12.橋脚の耐震補強の設計が不適切（不当事項）

橋脚の耐震補強事業の概要

12.橋脚の耐震補強の設計が不適切（不当事項）

橋脚に係る耐震補強の設計の範囲について

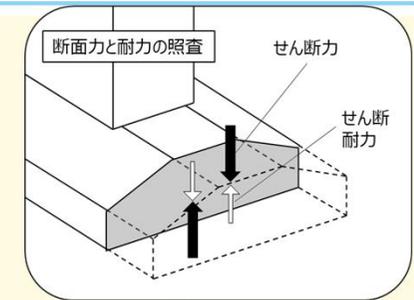
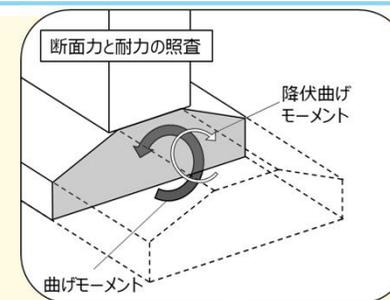
耐震補強の設計範囲を柱部に限定し、直接基礎となっているフーチングを含めた橋脚全体について、耐震性を有するように設計することを指示していなかった

最大の降伏曲げモーメント及び最大のせん断耐力をいずれも大幅に上回るなどして、

安全とされる範囲に収まっていなかった（第5橋脚のせん断力2,666.9kN > せん断耐力1,893.9kNなど）

フーチングに生ずる断面力（曲げモーメント及びせん断力）が、当該部材の耐力（降伏曲げモーメント及びせん断耐力）を大幅に上回るなどして、安全とされる範囲に収まっていなかった

➡ 地震時に所要の安全度が確保されておらず、橋脚全体として耐震性を有していないことから、工事の目的を達していない
令和6年度中に手直し工事予定（両橋脚のフーチング上部に鉄筋コンクリートにより増厚を行い補強）
